## UZGODNIENIE NR 01/01/2017

Dotyczy: **Przebudowa ul. Polnej w miejscowości Stegna (działka nr 485, 801)**

Inwestor : **Gmina Stegna**

### UWAGI DODATKOWE:

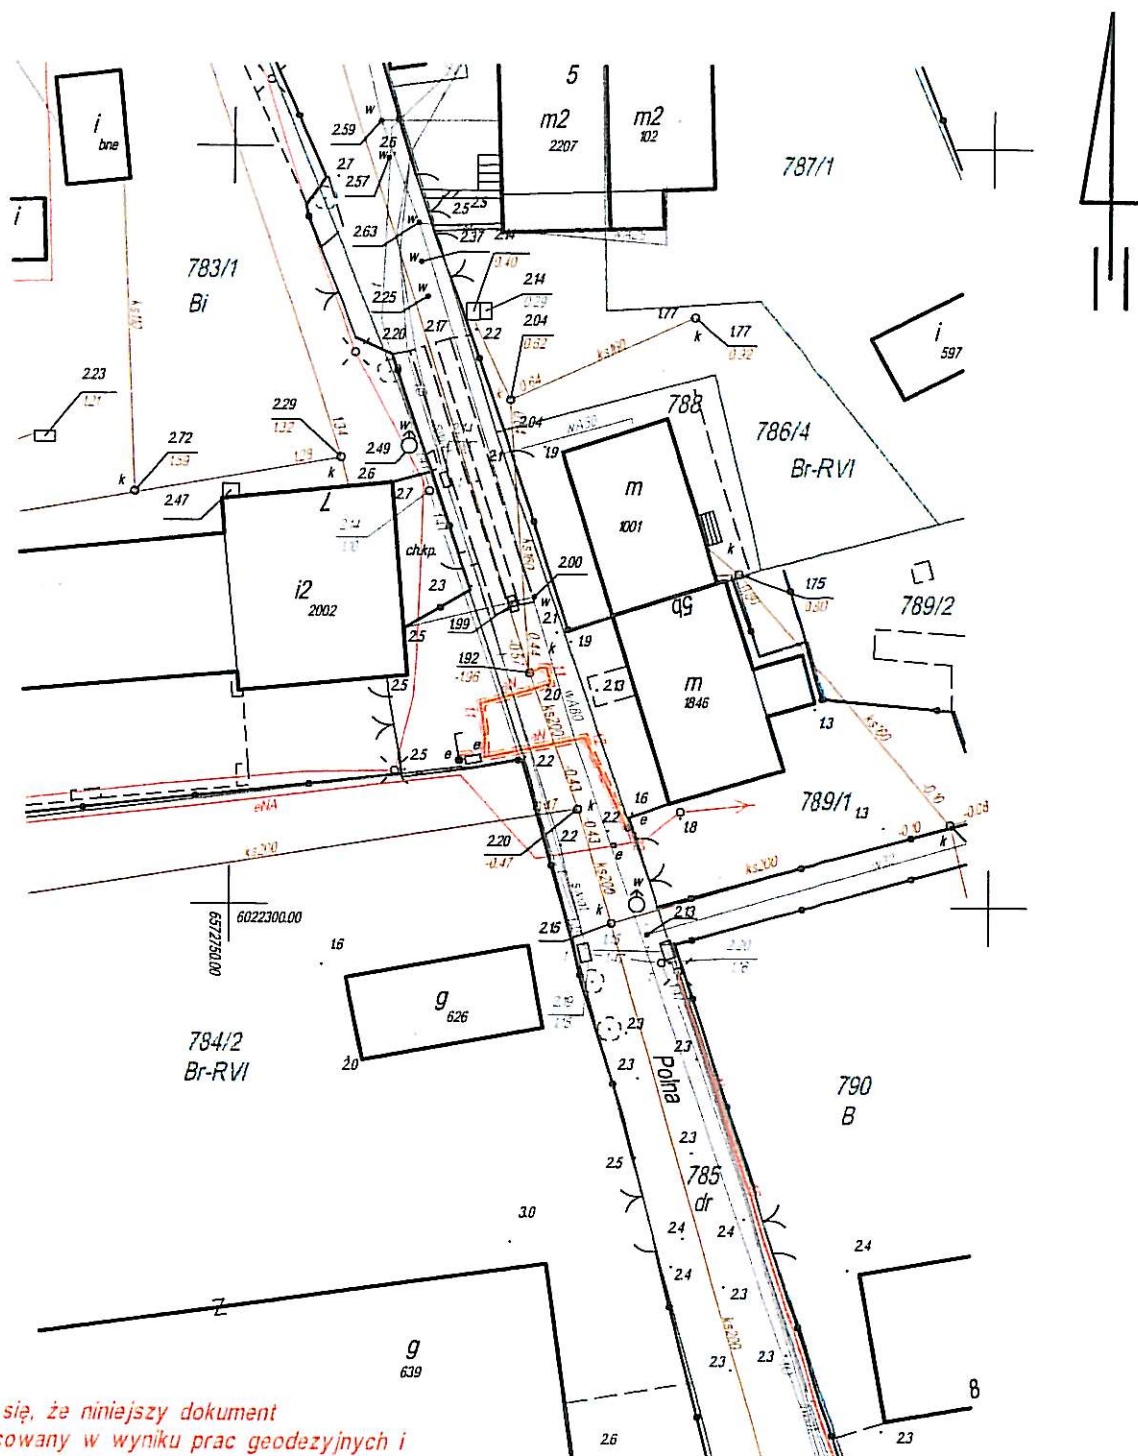
- Dokonać wymiany włączów studni zgodnie z kategorią drogi;
- Wszystkie niwelacje studni rewizyjnych wykonać z prefabrykowanych pierścieni do wysokości max 0,5 m a w przypadku wysokości komina większej niż 0,3m poprzez podniesienie studni przez wstawienie dodatkowego kręgu betonowego w studniach włączowych;
- Wszelkie nie uregulowane sprawy i kolizje należy wyjaśniać przed zasypaniem uzbrojenia podziemnego;
- W przypadku stwierdzenia uszkodzeń płyt nastudziennych dokonać ich wymiany na nowe;
- Koszty dostosowania urządzeń do kategorii drogi pokrywa wykonawca/inwestor;
- Roboty przy studniach prowadzić pod bezpośrednim nadzorem pracownika przedsiębiorstwa;
- W przypadku wykrycia niezainwentaryzowanych przyłączy należy je nanieść na dokumentacji powykonawczej;

- Nie wyrażamy zgody na odprowadzanie wód opadowych do sieci kanalizacyjnej;
- Obręb kolizji z kolektorem grawitacyjnym ks200 zaznaczono kolorem zielonym. W przypadku posadowienia kanalizacji deszczowej powyżej urządzeń Przedsiębiorstwa należy prowadzić je w rurze osłonowej;

- W obszarze zaznaczonym kolorem pomarańczowym występuje nienaniesiona na szkicu (aktualnie w trakcie inwentaryzacji) szafa automatyki wraz z okablowaniem oraz rurami napowietrzająco odpowietrzających studnię. Usytuowanie urządzeń w tym rejonie wg. załączonej do niniejszego uzgodnienia aktualizacji inwentaryzacyjnej urządzeń kanalizacyjnych, która jest integralnym załącznikiem uzgodnienia. W przypadku posadowienia kanalizacji deszczowej powyżej urządzeń Przedsiębiorstwa należy prowadzić je w rurze osłonowej;

- Po wykonaniu robót budowlanych należy dokonać powykonawczego pomiaru geodezyjnego dostarczając jeden egz. pomiarów do protokołu odbioru.

## AKTUALIZACJA INWENTARYZACYJNA URZĄDZEŃ KANALIZACYJNYCH SKALA 1:500

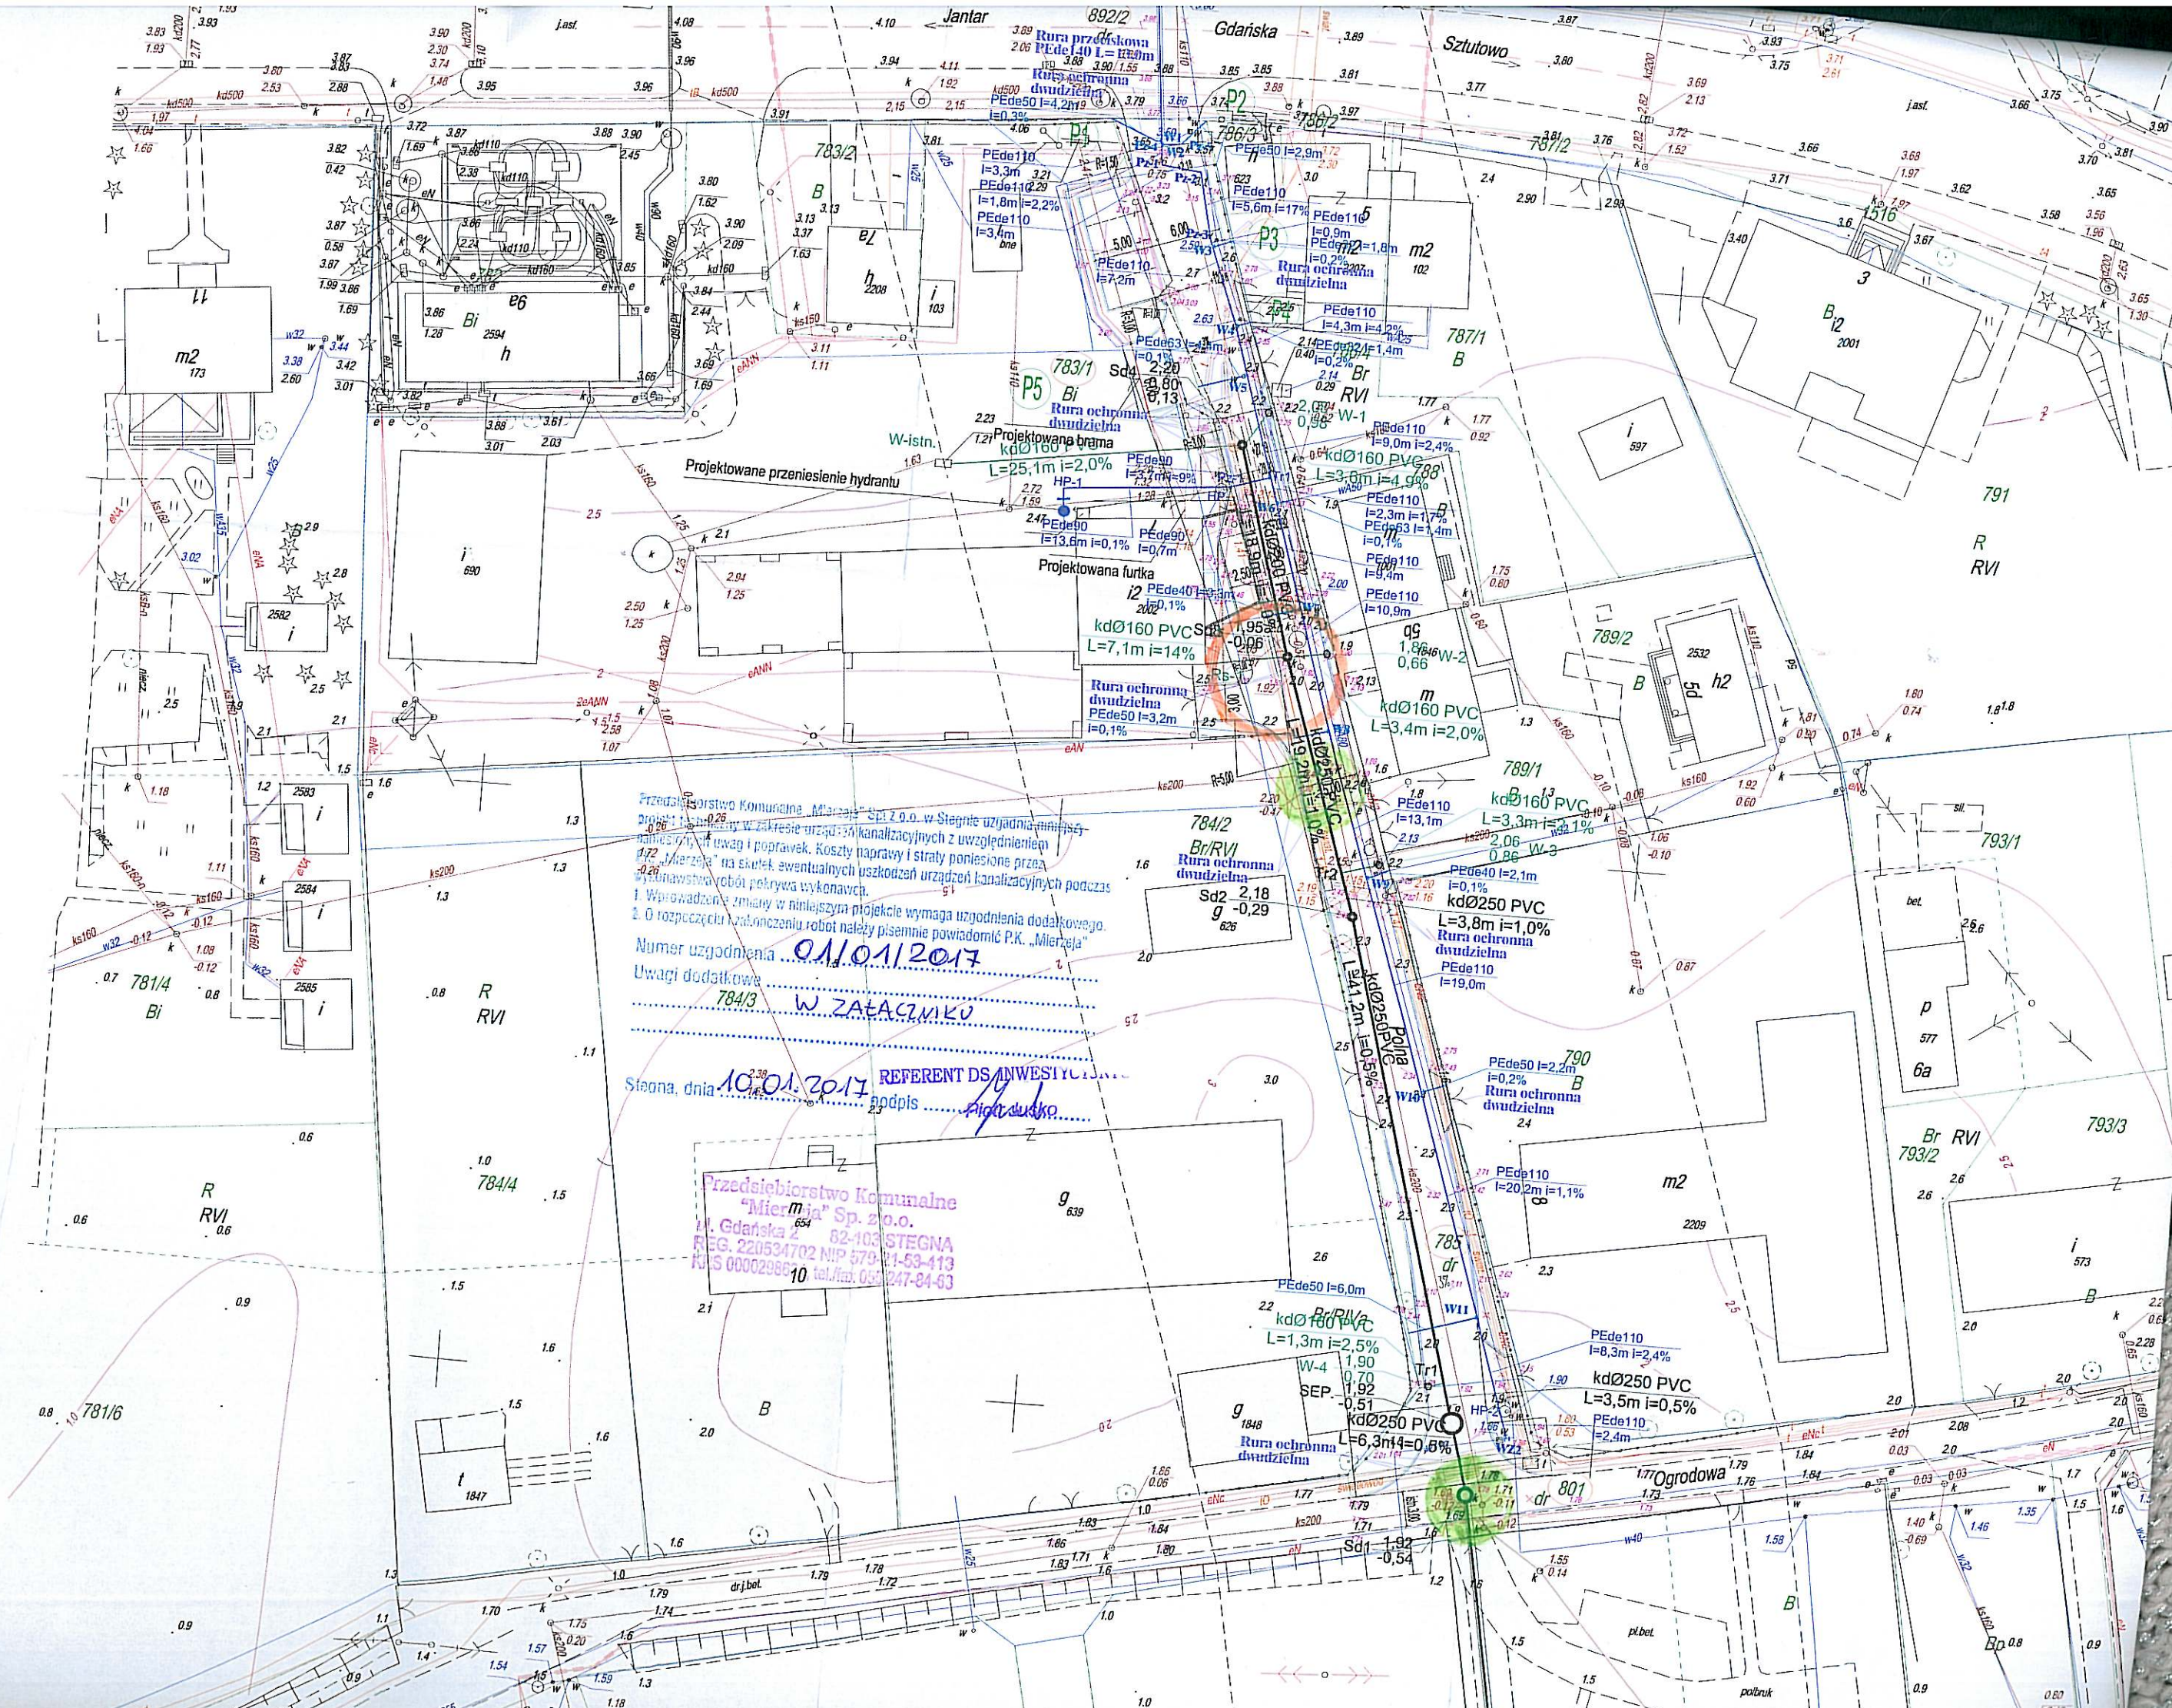
Przedsiębiorstwo Komunalne „Mierzeja” Sp. z o.o. w Stegna uzgadnia niniejszą projektację w zakresie urządzeń kanalizacyjnych z uwzględnieniem uwag i poprawek. Koszty naprawy i strat poniesione przez „Mierzeję” na skutek ewentualnych uszkodzeń urządzeń kanalizacyjnych podczas wykonawstwa (robót) pokrywa wykonawca.  
1. Wprowadzenie zmiany w niniejszym projekcie wymaga uzgodnienia dodatkowego.  
2. O rozpoczęciu i zakończeniu robót należy pisemnie powiadomić P.K. „Mierzeja”  
Numer uzgodnienia 01/01/2017  
Uwagi dodatkowe 784/3 W ZAŁĄCZNIKU  
Stegna, dnia 10.01.2017 REFERENT DS INWESTYCJI  
podpis [signature]
